Mission régionale d'autorité environnementale
Grand Est

**Avis sur le projet d'unité d'exploitation éolienne
de la station de recharge ultra-rapide pour véhicules électriques
de Saint-Pierre Mont Choisy à Saint-Pierre (51)
porté par la société KALLISTA Energy**

n°MRAe 2024APGE84

Nom du pétitionnaire	Kallista Energy
Commune	Saint-Pierre
Département	Marne (51)
Objet de la demande	Demande d'autorisation environnementale de construire et d'exploiter un parc éolien de 2 aérogénérateurs et d'un poste de livraison
Date de saisine de l'Autorité environnementale	24/06/24

Figure 2 : Contexte éolien et périmètres d'étude du projet (source étude d'impact du dossier)

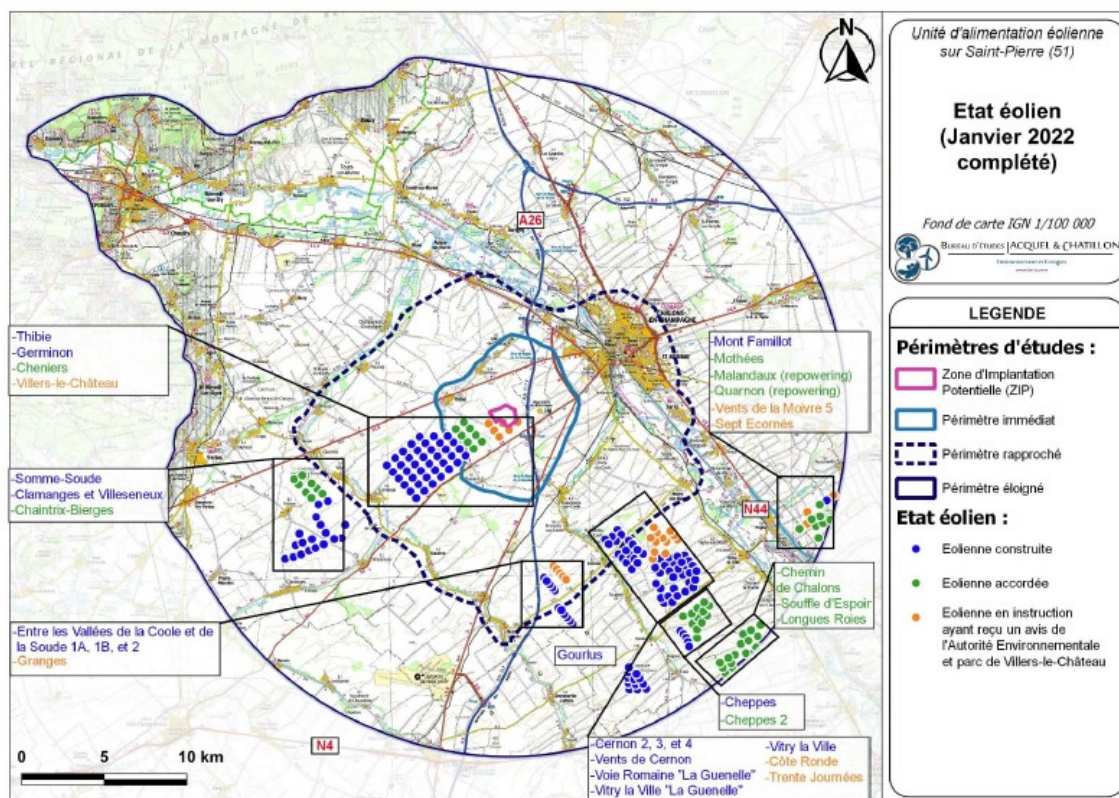
D'après le pétitionnaire, le Schéma régional de l'Éolien (SRE) Champagne-Ardenne⁹ indique que le projet est situé en zone favorable au développement de l'éolien. L'Ae constate que selon la nouvelle cartographie des zones favorables au développement de l'éolien¹⁰ (ZFDE), plus récente (2023), la zone d'implantation du projet se situe en zone défavorable.

L'Ae note que le présent projet est situé dans un secteur déjà fortement équipé en éoliennes. Ainsi, dans un rayon de 20 km autour du projet, on recense 32 parcs éoliens dont 17 sont en exploitation, 9 sont accordés et 6 sont en projet, soit un total de 220 éoliennes.

L'Ae constate que le parc éolien de Saint-Pierre Mont Choisy est situé à proximité immédiate du parc éolien de Villers-le-Château (non représenté sur la figure 2), porté par Valorem et qu'il en constitue une extension. Dans ces conditions, l'Ae considère qu'au lieu de créer *ex nihilo* une

D'une manière générale, l'Ae recommande aux services de l'État d'informer les pétitionnaires projetant des parcs éoliens dans ce secteur ou dont les dossiers sont en cours d'instruction qu'une extension de parcs existants constitue une modification d'un projet déjà autorisé et nécessite la mise à jour de l'étude d'impact et non une étude d'impact ex nihilo, y compris en cas de multiplicité de maîtres d'ouvrage.

Figure 5 : Localisation du projet vis-à-vis des couloirs de migration de l'avifaune

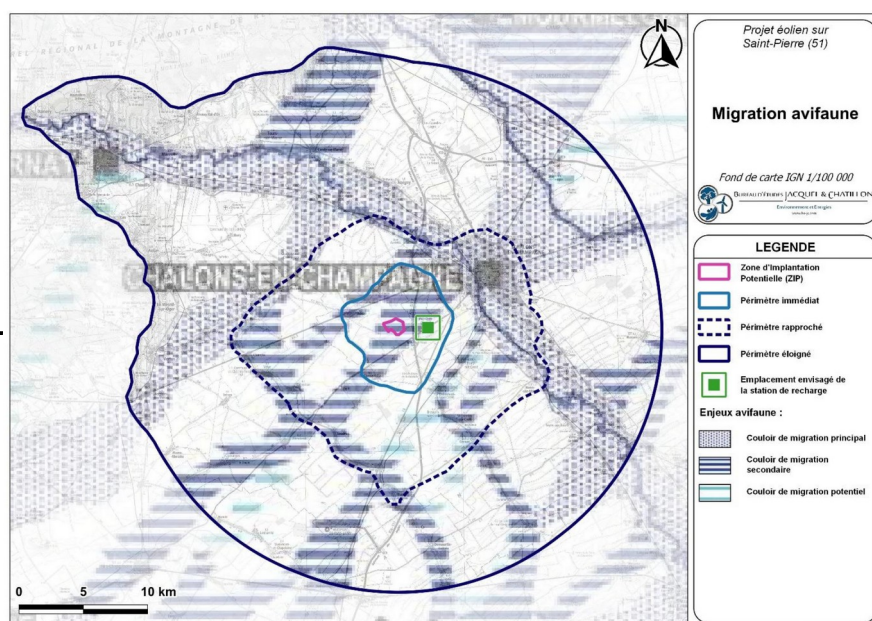
D'après le schéma régional éolien (SRE) Champagne-Ardenne, le projet se situe au sein d'un couloir de migration secondaire orienté selon un axe nord-est/sud-ouest (Cf. Figure 5, ci-dessous). Un couloir de migration principal est également localisé à environ 5 km au nord-est du projet, ce qui augmente les potentialités de survols du site au cours des phases pré-nuptiales et post-nuptiales.

La position sensible de la zone du projet vis-à-vis de ce couloir de migration augmente les potentialités de survol du secteur par les oiseaux migrateurs. De plus, du fait de la proximité du projet avec le couloir de migration ainsi que l'augmentation des parcs environnants à prévoir, l'Ae s'interroge sur le risque de recombinaison des couloirs de migration liée à la densification des parcs aux alentours de la ZIP du projet.

En ce sens, l'Ae réitère sa recommandation aux services de l'État de mener une étude spécifique de l'impact des grands pôles éoliens sur les oiseaux et particulièrement vis-à-vis des modifications des couloirs de migration du fait de la densification de ces pôles.

Figure 6 : Photomontage représentant l'impact du projet éolien sur l'église inscrite Monument historique de Thibie

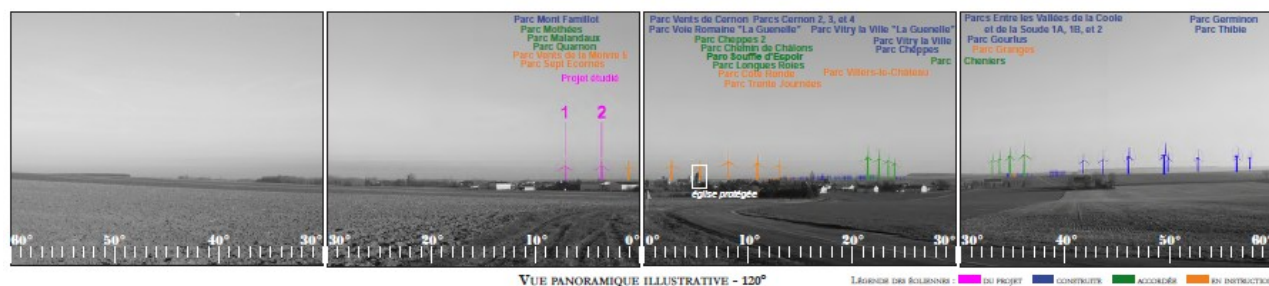
Le photomontage 11 (figure 6) montre un encerclement de l'église inscrite Monument historique de Thibie, les éoliennes actuelles et accordées étant toutes à sa droite, et les deux du projet à sa gauche, lui faisant totalement perdre son rôle de point d'appel dans le paysage très vaste et très plat de ce secteur de Champagne crayeuse.

L'Ae recommande au pétitionnaire de revoir la position de ses éoliennes afin de réduire les impacts liés à la co-visibilité, qui pourraient altérer la vision des monuments et la qualité de vie des habitants des villages concernés par le projet.
